# ENQUÊTE PUBLIQUE PORTANT SUR LE PROJET DE REMPLACEMENT DU TÉLÉSIÈGE DES CHAUDANNES

## RAPPORT D'ENQUÊTE

**RAPPORT ENQUÊTE PUBLIQUE REMPLACEMENT TÉLÉSIÈGE DES  
CHAUDANNES / STATION LES KARELLIS  
MONTRICHER-ALBANNE / ALBIEZ-MONTROND  
23 octobre – 23 novembre 2020**

Plan d'aménagement de la variante étudiée en conservant des déblais admissibles dans les pentes importantes en sortie de gare avec visualisation en rouge de la zone d'attente à l'embarquement et des principaux flux de skieurs en orange

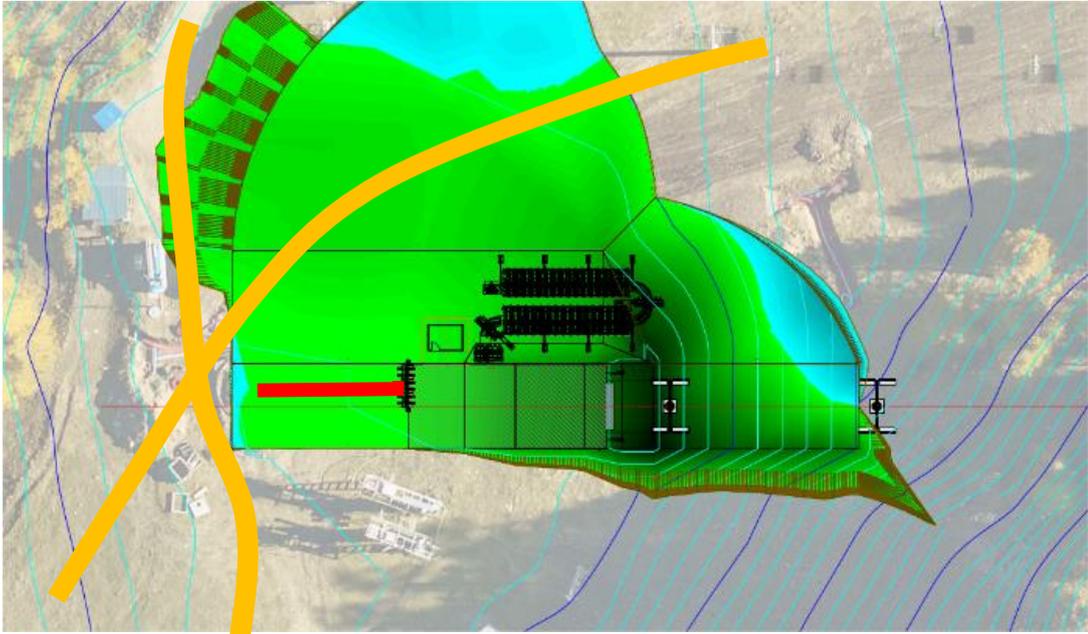
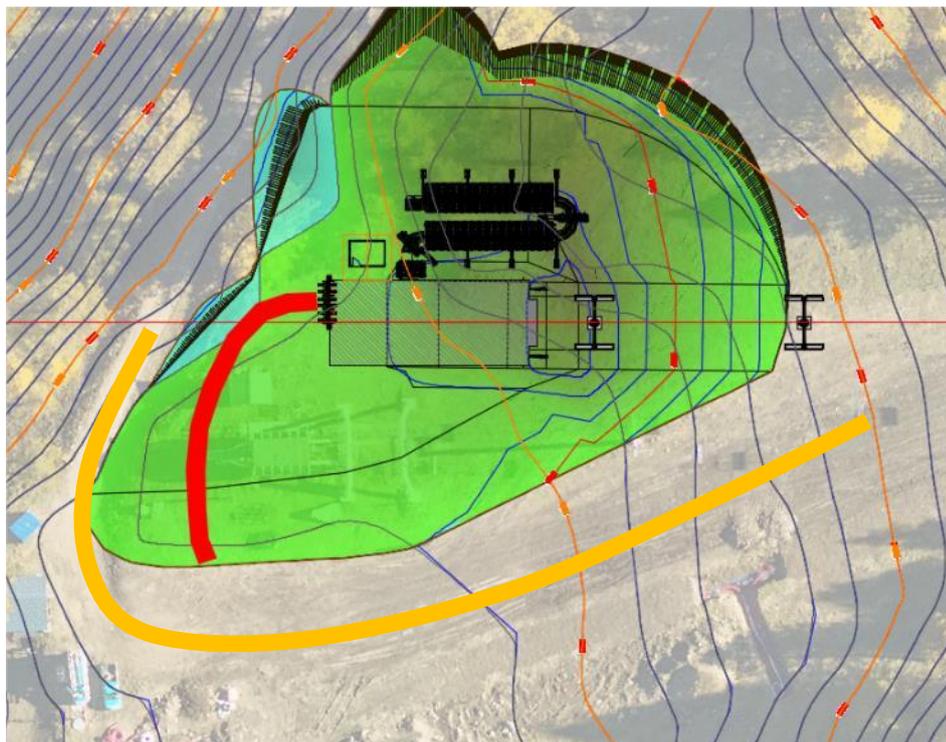
- Un plan d'aménagement a été réalisé avec un positionnement de la gare optimisé pour permettre de conserver des déblais limités dans les pentes importantes tout en conservant une place la plus grande possible devant la gare pour la file d'attente des usagers (voir plan ci-dessous). Ce plan a permis de montrer que, dans ces conditions, les terrassements restent limités (de l'ordre de 3 500 m<sup>3</sup> de déblais) mais que la place disponible pour l'aménagement de la file d'attente n'est pas suffisante sans empiéter sur les pistes de ski et en particulier sur la piste arrivant du télésiège débrayable du Plan du Four. La longueur disponible à l'arrière de la gare pour aménagement de la file d'attente et pour passage des flux de skieurs sur la piste de ski est seulement de 19 ml entre le bord aval de piste et les portillons cadenceurs à l'entrée de la zone d'embarquement alors qu'il faudrait disposer de ~20 ml seulement pour aménagement en sécurité de la file d'attente. Par comparaison, la zone prévue pour la file d'attente est de ~36 ml pour la solution retenue et elle est dans ce cas positionnée en dehors des flux skieurs sur les pistes de ski environnantes. Pour permettre d'obtenir une longueur de 20 ml pour la file d'attente ainsi qu'une largeur de 12 ml minimal pour les pistes de ski, il faudrait déplacer la gare de ~12 m vers le talus à forte pente naturelle ce qui entraîne un volume de terrassement et des travaux hydrauliques très importants sans garantie de stabilité de la tenue des talus créés (plusieurs milliers de m<sup>3</sup> de déblais supplémentaires). Toujours par comparaison, le positionnement de la gare aval retenue nécessite ~6 400 m<sup>3</sup> de déblais mais ils restent localisés dans une zone à faibles pentes de terrain ne faisant l'objet d'aucun risque d'instabilité géotechnique. Avec les faibles pentes des talus dans cette zone, l'impact visuel de l'aménagement restera très limité avec une re-végétalisation des pentes qui sera facile à réaliser. Et il faut noter que ces terrassements résultent de la volonté d'avoir une zone d'attente excentrée des flux de circulations skieurs pour la sécuriser (voir second schéma ci-dessous). Ces terrassements auraient pu être nettement réduits en

rapprochant la gare de la piste de ski mais ceci serait au détriment de la sécurité de la zone d'attente ce qui n'était pas la volonté du maître d'ouvrage.

- Cette solution a aussi été écartée car son axe sort complètement du layon de l'installation existante ce qui nécessite la création d'un nouveau layon de 19 ml de largeur (alors que le layon de l'installation retenu réutilise en grande partie celui de l'installation existante) avec un impact visuel en perception lointaine et un impact environnemental beaucoup plus important.

Coupe de l'aménagement au droit de l'arrivée avec une plateforme de débarquement de 25 ml.

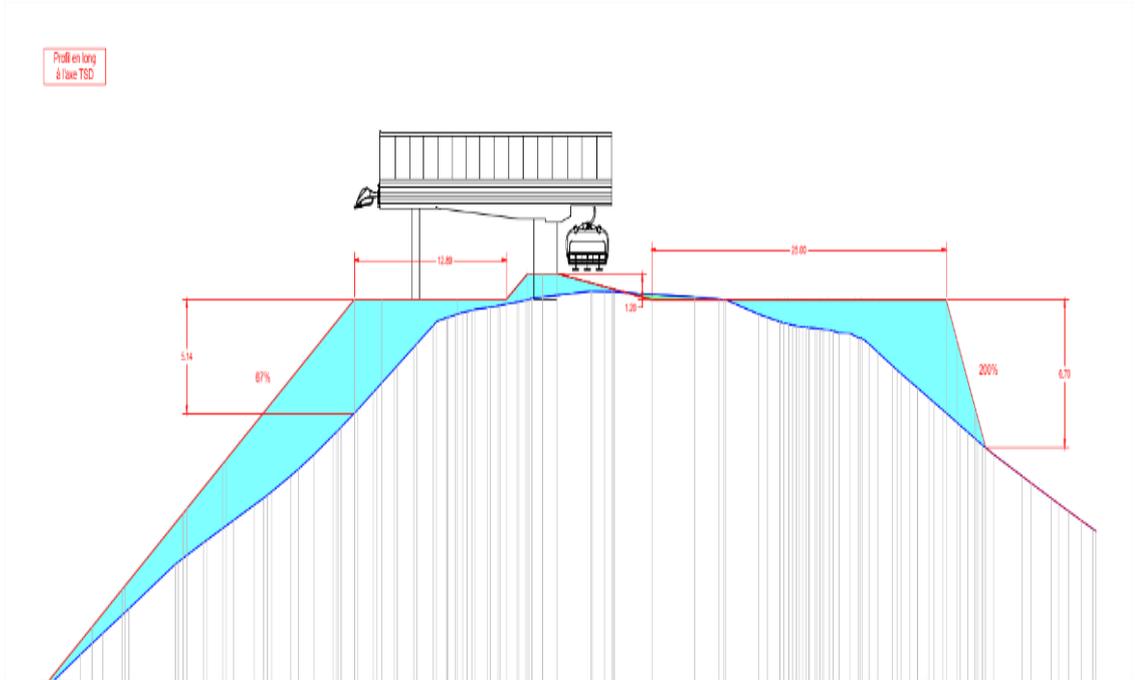
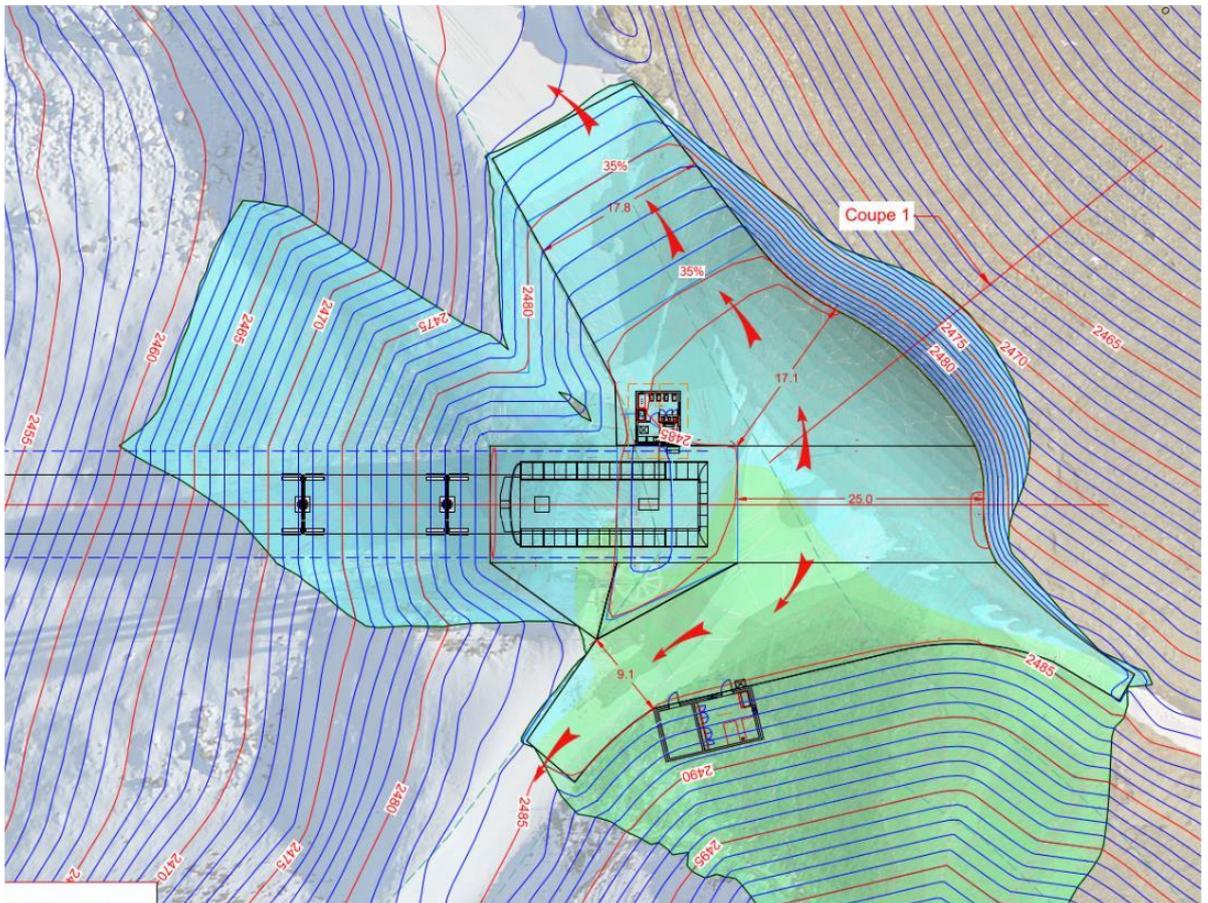
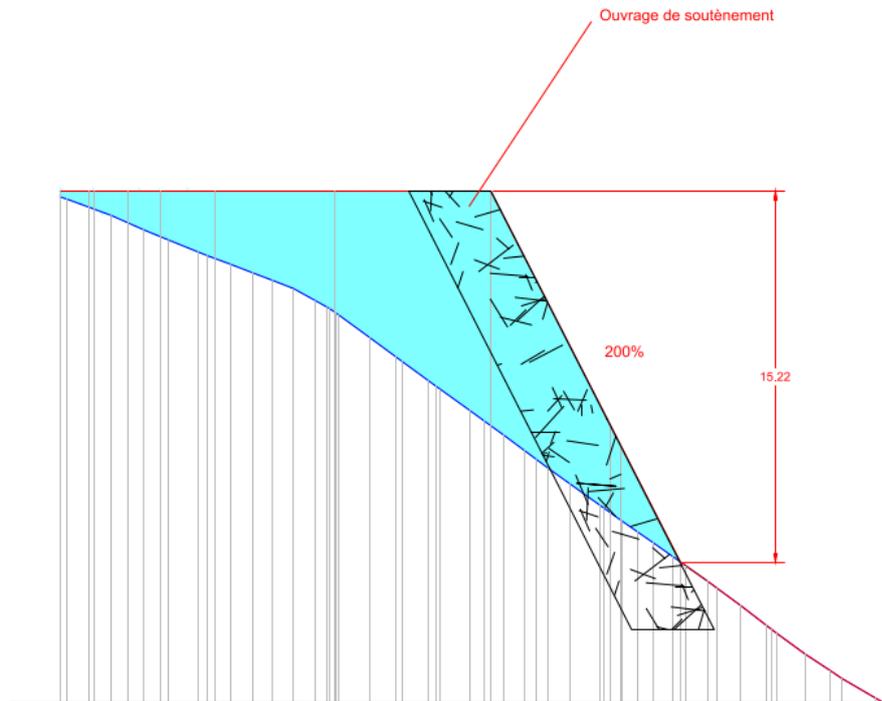
Cependant cette solution, qui semblait être la plus simple et la plus logique, a été écartée pour les raisons suivantes :

- L'aménagement de la zone de débarquement avec sortie des skieurs vers la droite et vers la gauche nécessite d'avoir une plateforme de réception des skieurs importante au niveau du départ des pistes. En effet, avec ce type de sortie, le retour d'expérience sur des installations similaires est que les usagers ont tendance à stationner dans la zone de débarquement. Ceci étant particulièrement marqué pour les groupes qui doivent attendre leurs derniers membres avant de partir à droite ou à gauche (phénomène nettement moins marqué lorsque la sortie se fait d'un seul côté avec les éléments du groupe qui commencent à skier lentement au départ de la piste). Pour cette raison, la zone de plat nécessaire usuellement prise en compte lors de la conception des aménagements suite au retour d'expérience est de 25 à 30 ml. Avec une distance plus courte et la stagnation d'usagers dans la zone de débarquement, des situations accidentogènes apparaissent au niveau du débarquement du télésiège avec des skieurs qui freinent lors de la sortie des sièges pour éviter les collisions avec les

- La nécessité de réaliser cet ouvrage est la cause de l'abandon de cette variante en raison de son impact paysager et visuel non seulement en phase d'exploitation mais aussi en phase de construction avec des difficultés importantes de réalisation dans des pentes importantes (des pistes d'accès latérales devant être aménagées pour façonnage de l'assise de fondation de l'ouvrage et les transports de matériaux de construction et de drainages depuis la vallée étant très conséquents). D'un point de vue géotechnique, la possibilité de construire un tel ouvrage dans des pentes de terrain aussi importantes ne présente aucune garantie sans avoir recours à des techniques de fondations spéciales présentant des coûts de réalisation sans mesure avec l'enveloppe budgétaire du projet. Et même si l'ouvrage s'avère réalisable en techniques de fondations courantes (type enrochement bétonné par exemple), le coût de construction d'un ouvrage aux dimensions aussi importantes dans une zone difficile d'accès reste incompatible avec l'enveloppe budgétaire du projet.

## Schéma de superposition de la zone en glissement de terrain (en rouge) sur les aménagements

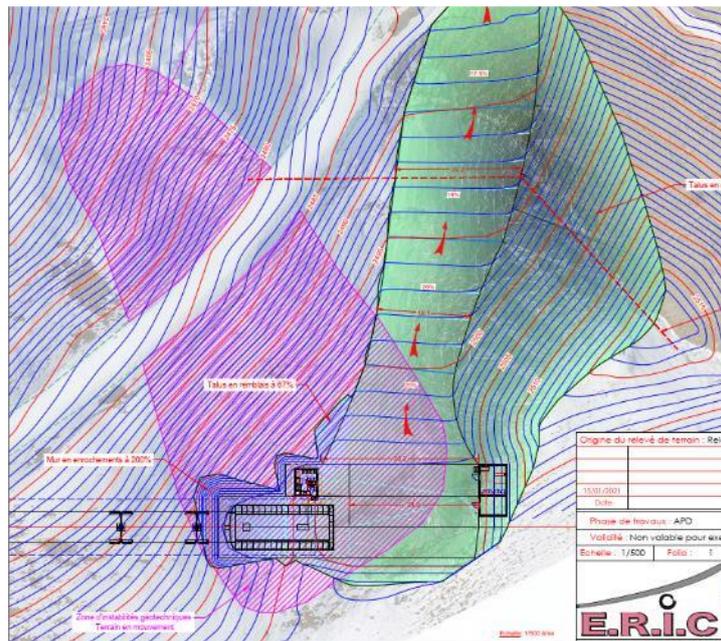
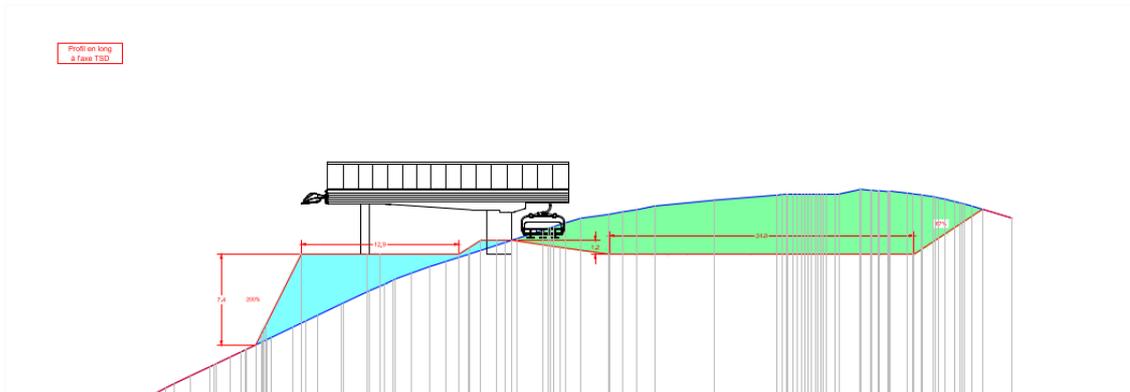
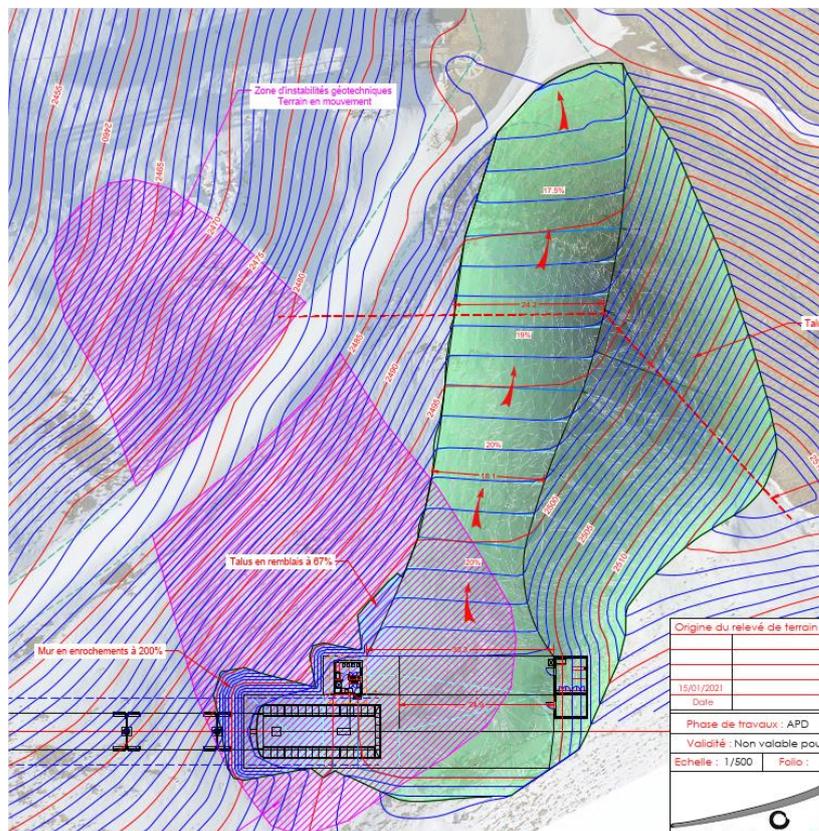
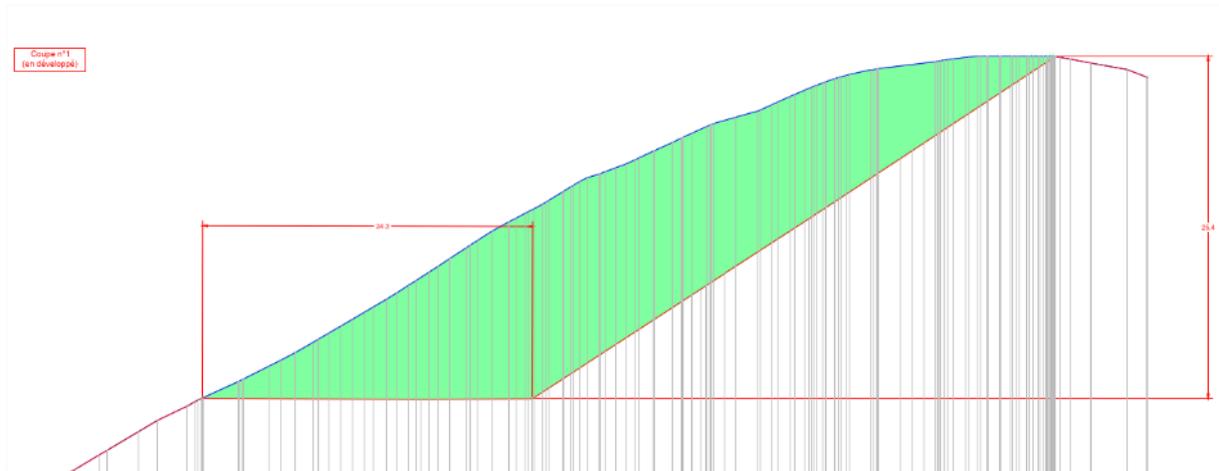
Cette solution a rapidement été écartée pour les raisons suivantes :

- D'un point de vue géotechnique, le site d'implantation présente un risque important de glissement de terrain identifié par le bureau d'études géotechniques en charge du projet. En effet, le replat utilisable pour aménagement de la zone d'arrivée s'est créé du fait d'un glissement d'une lentille de matériaux visible sur les photographies ci-dessous. Les dimensions de cette zone en glissement sont suffisamment importantes pour qu'il soit impossible d'implanter une installation dans cette zone sans l'éviter. Le plan ci-dessous permet de visualiser la zone du glissement en rouge superposé sur l'aménagement et montrant que l'ensemble des ouvrages d'arrivée ainsi que la plateforme de débarquement et les terrassements du départ de la piste sont concernés par la zone en glissement. La construction des ouvrages de ligne est envisageable avec réalisation de fondations spéciales compte tenu du fait que ces ouvrages peuvent être facilement réalignés par calage malgré des surcoûts de construction et de contrôles périodiques. Par contre la construction des ouvrages de la gare dans une zone de glissement n'est pas envisageable en raison de la faible marge de réglage de ce type d'ouvrage. En cas de déplacement latéral d'un des pieds supports par rapport à l'autre, l'alignement de l'installation s'avère très vite impossible et l'exploitation compromise (il faut aussi noter que le service du RTM peut émettre un avis défavorable au stade de l'instruction du permis de construire et que le maître d'ouvrage ne pourra pas avoir de dommages ouvrages étant donné que la zone de glissement est identifiée).

- D'un point de vue paysager, cette solution présente, comme pour la solution retenue, l'inconvénient d'être visible en perception lointaine avec une gare qui se détache sur la ligne de crête. Dans ce cas, l'impact est encore plus important que pour la solution retenue car l'aménagement de la plateforme de débarquement va créer une zone de replat au niveau du petit col qui va faire une encoche visible sur la ligne de crête. Le niveau de la plateforme de débarquement nécessite de réaliser un déblai relativement important au niveau du petit col pour avoir une altitude de départ permettant de limiter la pente de la piste de raccordement aux pistes existantes à aménager (voir la coupe ci-dessous). Cette piste de ski nécessite des aménagements importants. Les pentes en dessous de la gare ainsi que le positionnement des pylônes d'arrivée ne permettent pas la réalisation de cette piste par une sortie à gauche et un retour passant sous la gare ce qui permettrait de créer du linéaire de piste et ainsi de limiter sa pente. Le seul cheminement possible consiste à aménager la piste dans les talus importants directement vers le point de départ des pistes existantes (voir le plan masse ci-dessous). De ce fait, le linéaire de la piste est faible avec un dénivelé important (le niveau de la zone de débarquement ne pouvant pas être baissé pour que les terrassements au droit de la ligne de crête visibles sur la coupe ci-dessous avec déjà ~6 m de déblai restent raisonnables compte tenu de leur visibilité). De ce fait, la pente de la piste est de l'ordre de 20% ce qui nécessite de l'aménagement sur une largeur d'au moins 20 ml pour permettre sa praticabilité par les skieurs de faible niveau. Les terrassements pour réalisation de cette piste avec des talus naturellement stables dans des pentes importantes amènent les entrées en terre jusqu'au niveau de la pointe des Chaudannes (voir le plan masse et la coupe au droit de la pente maximale ci-dessous). Il faut aussi noter que le départ de cette piste est dans l'emprise du glissement de terrain ce qui ne permet pas de garantir la stabilité des matériaux dans cette zone. Le volume de déblai calculé pour réalisation de l'aménagement de la gare

amont et de la piste de raccordement est de l'ordre de 28 000 m<sup>3</sup> pour une surface aménagée de l'ordre de 6 000 m<sup>2</sup>.

- Comme pour la solution retenue, la gare étant positionnée au niveau de l'arête après terrassement de la plateforme de débarquement, elle se retrouve fortement exposée à des régimes de vent forts pouvant pénaliser la disponibilité de l'exploitation. La technologie de type attaches débrayables permet cependant de fiabiliser l'exploitation dans ces conditions grâce à des véhicules qui ont une très bonne tenue au vent en raison de leur poids de l'ordre de 500 kg à vide contre 150 kg pour les sièges actuels. Ceci permet de garantir une exploitation avec un vent de 23 m/s. La technologie de type attaches débrayables permet aussi d'avoir, avec le stockage des véhicules en gare aval, un fonctionnement en mode dégivrage du câble par mouvement lent du câble hors exploitation lorsque les conditions météorologiques sont défavorables. Ceci permet d'améliorer la disponibilité de l'installation avec une mise en service rapide après des phénomènes météorologiques défavorables (seulement 20 minutes pour l'opération de recyclage des véhicules en ligne).

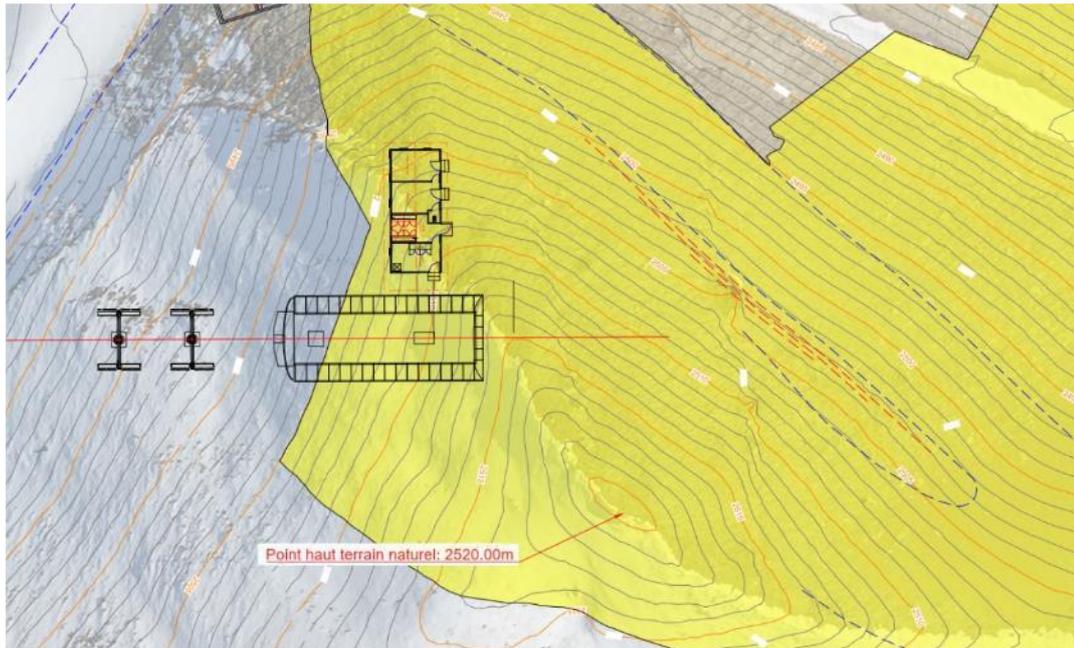
Remplacement de l'installation de type débrayable avec des sièges 6 places par une installation aussi de type débrayable mais avec des sièges 4 places. Cette solution a rapidement été écartée en phase de conception car elle présente peu d'intérêts pour les raisons suivantes :

- Contrairement à la solution retenue, ce type d'installation ne correspondant plus au standard de la technologie débrayable actuelle ce qui fait que le coût de construction n'est pas diminué par rapport à celui de la solution retenue bien que les structures soient plus petites. Ceci est d'autant plus vrai que le nombre de sièges à acheter en version 4 places pour conservation du débit souhaité est plus important que celui nécessaire en version 6 places. Le coût d'entretien, de maintenance et de contrôles périodiques de l'installation en version 4 places est plus important que celui de la solution retenue en raison de ce nombre de sièges plus important (le coût est équivalent au niveau des structures des gares dont les mécaniques de convoyage sont identiques).

- Le nombre de sièges pour cette variante est de 101 alors qu'il est de 67 en version 6 places calculé au débit à terme de 2 000 sk/h. Ceci s'accompagne d'une réduction importante du temps disponible entre 2 sièges pour les phases d'embarquement et de débarquement des usagers. Avec la réduction du temps disponible lors de ces phases critiques de l'exploitation, les difficultés et le stress pour les usagers se trouvent significativement plus importantes avec augmentation du risque de chutes et diminution du débit réel de l'installation (pénalisé par le taux d'arrêt ou de ralentissement).

- Les longueurs des gares débrayables en version 4 places sont inchangées par rapport à celles en version 6 places ce qui ne permet pas d'avoir des aménagements plus simples en gare amont compte tenu de la topographie du site qui est très contraignante avec l'absence de zones planes utilisables pour l'implantation de la nouvelle gare d'arrivée.
